Onderwerp: RE: Begeleiden werkzaamheden plaatsen damwanden monumentale iep Stationsplein
Datum: 03.12.2019 08:50:06 (+0100)
Bijlagen: Werkplan iep CS_28-11-2019_OPM HBe.pdf (4 pagina's)

Werkplan inpassing damwand bij monumentale iep Stationsplein / november 2019

Stap 3: plaatsen damwand fase 2

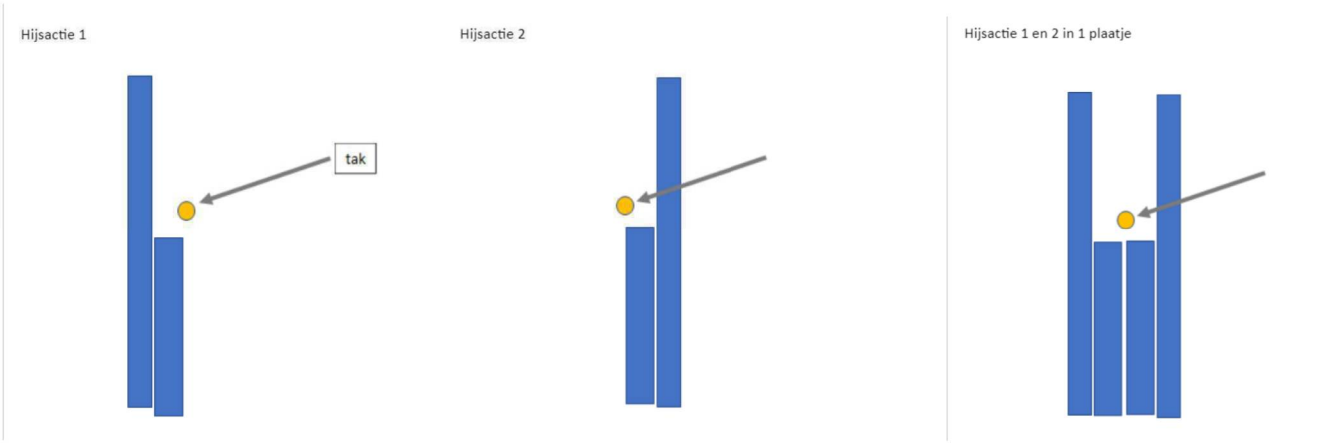
hierbij de aangepaste versie. Ik kon de term gelijktijdig ingehesen bij stap 3 niet goed plaatsen. De twee dubbele elementen (lange en korte damwand aan elkaar gekoppeld) worden toch achter elkaar ingehesen? Ik heb het nu wat anders geformuleerd. Wil je dit deel nog even checken? Corrigerende snoei zou ik direct aansluitend op het plaatsen van de damwanden doen, dan sta je er al met de hoogwerker en ben je toch al in de boom bezig. En als alles goed loopt hoeft er achteraf niet meer veel te gebeuren.

Wanneer de zware tak wordt bereikt die op ca. 9 meter hoogte boven de te plaatsen kade hangt, wordt gewerkt met twee elementen waar een kort stuk damwand (ca. 8 meter) aan een lang element (ca. is verbonden. Deze elementen worden eerst aan de westzijde (hijsactie 1) en dan aan de oostzijde (hijsactie 2) van de tak geplaatst. Het kortere damwanddeel kan hierbij onder de tak gehesen worden.
